工程指示 / 要求簡箋(E.I.)

工程指示編號：EI / 4396 / 22 修改版次：A
 工程編號 : J - 858 工程名稱 : 將軍澳日出康城 11
 工程項目 : 佛沙窗 不鏽鋼扁巴大貨(T1-T3)
 收件人 : 生統 發件人 : Ant Yeung 日期 : 22/03/2022

名稱	加力巴加工圖	制圖	陳俊賢	2018.08.06	修改
材料	15x1mm不銹鋼	復核	謝永林	2018.08.07	日期
顏色	#304	批准			圖號
					SC-GR12

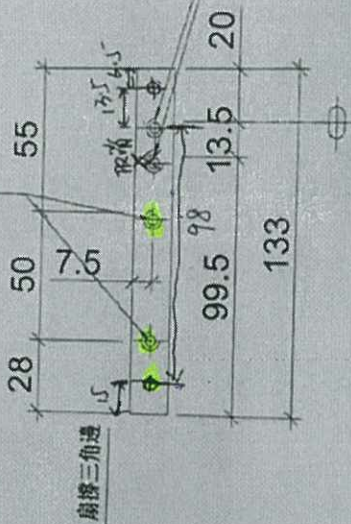
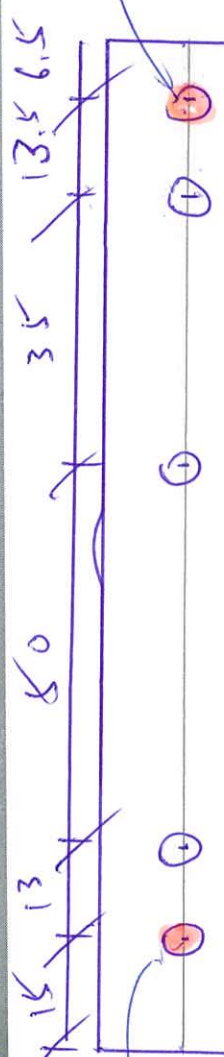
A: 按實物放樣，12 寸扇撐的不秀鋼巴需要加開 2 個孔，見後頁
 請按加工圖訂購不鏽鋼扁巴供廠組裝窗玉用
 分 12,14,16 寸扇撐用
 數量為 T1, 10-61/F, T2: 10-66/F, T3:10-66/F

Handwritten notes:
 做
 2021A 12 寸扇撐

註: 6.56" x 4" x 6" 70
用於12" 扇葉之加力巴

12寸扇葉用
